Additif 151 : Règlement ONU n° 152

Révision 1 – Amendement 3

Série 02 d'amendements – Date d'entrée en vigueur : 30 septembre 2021

Prescriptions uniformes relatives à l'homologation des véhicules des catégories M₁ et N₁ en ce qui concerne leur système actif de freinage d'urgence (AEBS)

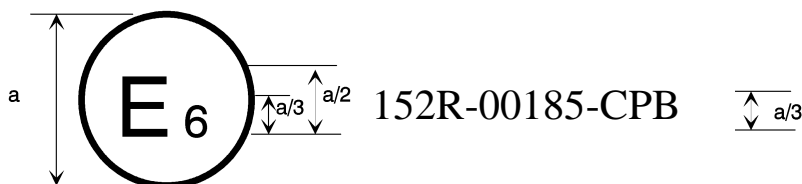
Annexe 2, lire (ajout de la lettre « B » dans l'inscription et dans les renvois qui y sont faits dans le texte) :

a = 8 mm min.

La marque d'homologation ci-dessus, apposée sur un véhicule, indique que le type de ce véhicule a été homologué en Belgique (E 6) en ce qui concerne le système actif de freinage d'urgence (AEBS) en vertu du Règlement ONU n° 152 (avec les lettres C pour "voiture contre voiture", P pour "voiture contre piéton" et B pour "voiture contre bicyclette"). Les deux premiers chiffres du numéro d'homologation indiquent que l'homologation a été délivrée conformément aux dispositions du Règlement ONU n° 152 dans sa forme originale. ».
